# Universidad Nacional del Oeste

## ENMIENDA CON CONSULTA N°1

### LICITACIÓN PÚBLICA INTERNACIONAL N°1/2020 (CU-007/21)

#### OBRA: MÓDULO ESCUELA CIENCIAS DE LA SALUD(UNO).

## Consulta 24

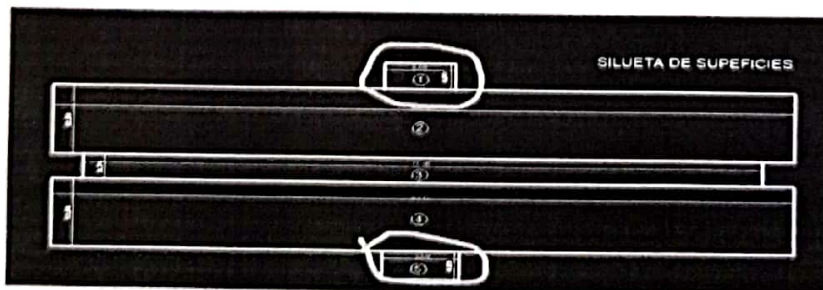
En el plano de planta de la escuela de salud, se observa un área de mesas frente al bar, indicar a que local pertenece este espacio y características a tomar en cuenta.

*El espacio de sillas es una extensión del bar, y llevara cemento alisado como en pasillo, hall y aulas.*
